**Parco Regionale delle Alpi Apuane  
Ufficio Pianificazione territoriale  
PROVVEDIMENTO DI CONCLUSIONE DELLA  
CONFERENZA**

**Cava Valsora**

**Variante non sostanziale alla PCA n. 3 del 04.02.2019  
relativamente allo spostamento in galleria dell'escavazione  
autorizzata, minore di 1000 mc**

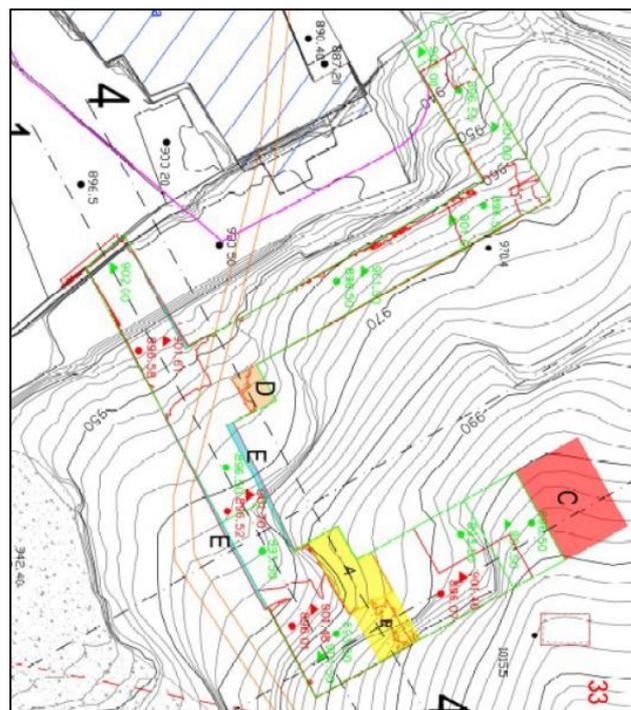
- ridefinire l'attuale layout del cantiere sotterraneo a seguito della difformità al progetto approvato a causa dell'errato orientamento della macchina da galleria [area E] e provvedere alla contestuale compensazione volumetrica [area D];
- spostare in compensazione [ $<1.000 \text{ m}^3$ ] i volumi assentiti da area di rinuncia A/B ad area di ampliamento C.

A seguito di errato orientamento della macchina di galleria, nel canale centrale in sotterraneo è stata scavata in difformità geometrica una limitata porzione, area E di  $+155,64 \text{ m}^3$ , in continuità con il profilo di estrazione del canale centrale autorizzato. Il volume scavato in difformità è comunque ricompreso nel volume complessivo autorizzato e non ancora scavato. L'area E oggetto di interventi ha comportato l'estrazione di materiale lapideo in superficie non autorizzata pari circa  $29,59 \text{ m}^2$ . Per compensare la difformità geometrica di area E la Ditta rinuncia/lascia in posto un volume corrispondente, area D di  $-156,79 \text{ m}^3$ .

<b>E</b>	Interventi difformi causati dall'errato orientamento della macchina area mq. 29,59 - volume mc. 155,64
<b>D</b>	Area in compensazione interventi difformi causati dall'errato orientamento della macchina mq. 29,67 - volume mc. 156,79
<b>C</b>	Progetto in variante - volume mc 842,16
<b>A</b>	Area Rinuncia - volume "A" mc. 665,44
<b>B</b>	Area Rinuncia - volume "B" mc.177,77
Totale volume di rinuncia (A+B) mc. 843,21 + 156,79 = mc. 1 000,00	
Totale volume variante mc. 842,16 (progetto) + 155,64 (difformità) = mc. 997,80

AREA	
<b>Aumento di volume</b>	AREA C: mc 842,16
	AREA E: mc 155,64
<b>totale</b>	<b>mc 997,80</b>
AREA	
<b>Rinuncia di volume</b>	AREA A: mc 665,44
	AREA B: mc 177,77
	AREA D: mc 156,79
<b>totale</b>	<b>mc 1.000</b>

Dal punto di vista ambientale, considerato che il proponente non evidenzia modifiche rispetto all'autorizzazione in essere e che l'atto vigente scade fra pochi mesi (4 febbraio 2026), si propone di confermare la validità di tutte le prescrizioni già impartite negli atti autorizzativi precedenti.
